Veřejná zakázka:
„Modernizace vozovny Slatina – výběr zhotovitele“

VYSVĚTLENÍ, ZMĚNA NEBO DOPLNĚNÍ ZADÁVACÍ DOKUMENTACE

Vysvětlení zadávací dokumentace č. 1 ze dne 9. 7. 2025

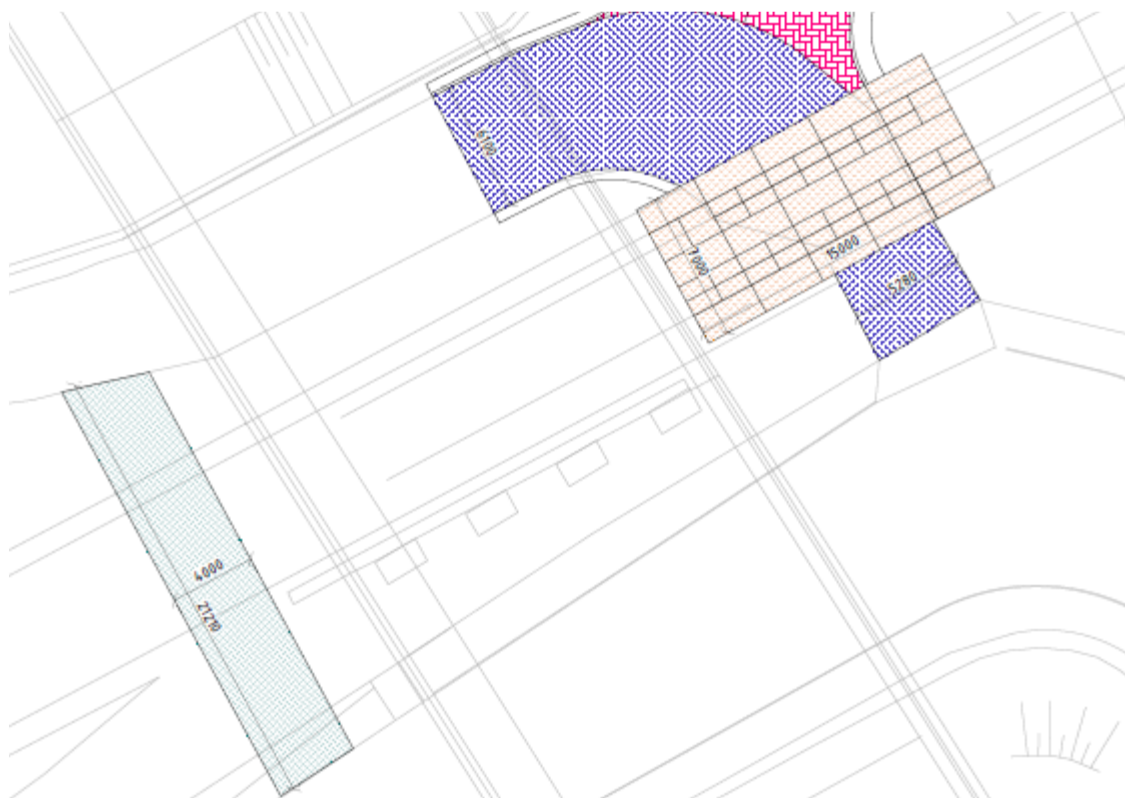
Ve složce *pr.3-zd-dsp-mr* (PD měnárna) chybí PD pro SO 21, 22, 23, 24 a 26 kanalizace a vodovody.

Tyto jsou pouze zakresleny v koordinační situaci a popsány v souhrnné TZ, přičemž konkrétně u SO 23 vdv přípojka a SO 26 prodloužení vdv si tyto texty odporují:

Podle situace by měl platit text pro SO 26, přípojka SO 23 se bude napojovat na tento prodloužený řád a nekříží TT.

Žádáme o doplnění PD (část měřírna) pro SO kanalizace, vdv.

Zadavatel potvrzuje, že v případě uvedeného rozporu platí text uvedený u SO 26 (tento text je novější a aktuální). Uvedený rozpor je důsledkem průběžné tvorby podkladů a vývoje požadavků projektů, kdy došlo ke vzniku SO 26 prodloužení řadu obsahujícího křížení tramvajové trati a souvisejícímu zmenšení objektu SO 23 (přípojky).

Zadavatel dále poskytuje požadovanou projektovou dokumentaci, která tvoří přílohu tohoto vysvětlení.
